**PROGETTO PER L'AUTORIZZAZIONE UNICA (ART. 208)  
PER LA REALIZZAZIONE E LA GESTIONE  
DI ATTIVITÀ DI DEPOSITO RIFIUTI (R13, D15)  
ALL'INTERNO DEL POLO LOGISTICO AZIENDALE**

**VERIFICA DI ASSOGGETTABILITA' A VIA**

**RISCONTRO IN MATERIA AMBIENTALE ALLE  
INDICAZIONI/RICHIESTE CONTENUTE NEL VERBALE DELLA  
CONFERENZA DEI SERVIZI DEL 29.10.2020 (RIF. PROT. N.  
2020/57179 DEL 29.10.2020)**

Figura 10: scenario 1

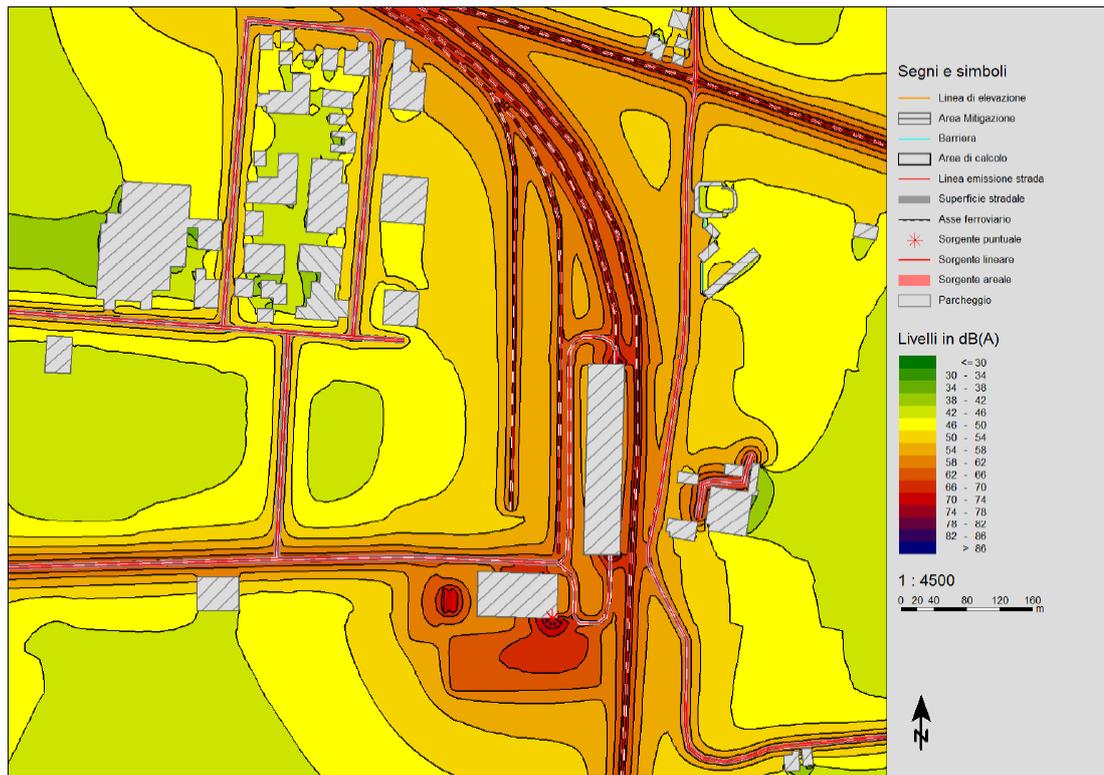
iii. L’All. E individua un unico recettore (R1), collocato a est dell’insediamento logistico e considerato il più esposto tra i recettori residenziali presenti nel contesto dello stesso. Si osserva, tuttavia, che rispetto alle aree che saranno adibite a deposito rifiuti, ove sarà effettuata la movimentazione dei containers, il recettore R1 risulta schermato dall’edificio presente lungo il margine orientale dell’insediamento logistico. L’All. B considera due ulteriori recettori (R2 e R3) per ‘coerenza metodologica’ con le simulazioni modellistiche sviluppate per valutare la ricaduta degli inquinanti atmosferici, nelle quali tali recettori sono stati indagati perché considerati i più esposti all’impatto atmosferico derivante dal traffico veicolare indotto dall’insediamento logistico. Considerata la diversità delle sorgenti indagate nelle rispettive simulazioni modellistiche, si osserva che i recettori potenzialmente più esposti all’impatto atmosferico derivante dal traffico veicolare indotto non necessariamente corrispondono ai recettori potenzialmente più esposti all’impatto acustico derivante dal traffico ferroviario indotto. Per quanto sopra, si chiede di individuare ulteriori recettori, più rappresentativi rispetto alle sorgenti sonore indagate (attività svolte

*nell'insediamento logistico, traffico veicolare indotto, traffico ferroviario indotto) e, in considerazione delle criticità segnalate dal Comune di Piadena in ordine all'attuale rumorosità dei transiti ferroviari e del loro ulteriore incremento derivante dall'attività in progetto, un recettore presso gli edifici residenziali presenti a nordovest dell'insediamento logistico.*

In considerazione della richiesta di integrare la valutazione previsionale di impatto acustica redatta nell'ambito dello SPA (Allegato E allo SPA) con l'individuazione di ulteriori punti ricettori (richiesta di ARPA Lombardia - punto "iii"), la propagazione sonora indotta dall'intervento oggetto di verifica di assoggettabilità a VIA è stata stimata anche presso i suddetti ricettori aggiuntivi (R2, R3 e R4).

Periodo diurno				
Punto	Valori calcolati anno 2018 (Scenario 1 – Ante operam t1 – Stato attuale), Leq dB(A)	Valori calcolati solo intervento in oggetto Leq dB(A)	Valori calcolati post-operam (Scenario 2018 + intervento) Leq dB(A)	Limite immissione da zonizzazione dB(A)
R1 PT	54,2	21,7	54,2	65
R1 P1	55,3	23,1	55,3	65
R2 PT	46,3	19,7	46,3	65
R2 P1	46,8	20,6	46,8	65
R3 PT	60,9	25,7	60,9	65
R3 P1	61,2	26,1	61,2	65
R4 PT	48,0	29,1	48,0	70
R4 P1	48,7	29,4	48,7	70

Come si evince dai risultati sopra esposti, l’intervento non determina variazioni rispetto allo stato di fatto presso i ricettori individuati ed i relativi limiti di zonizzazione acustica (R1, R2, R3 ricadenti in classe IV e R4 in classe V).
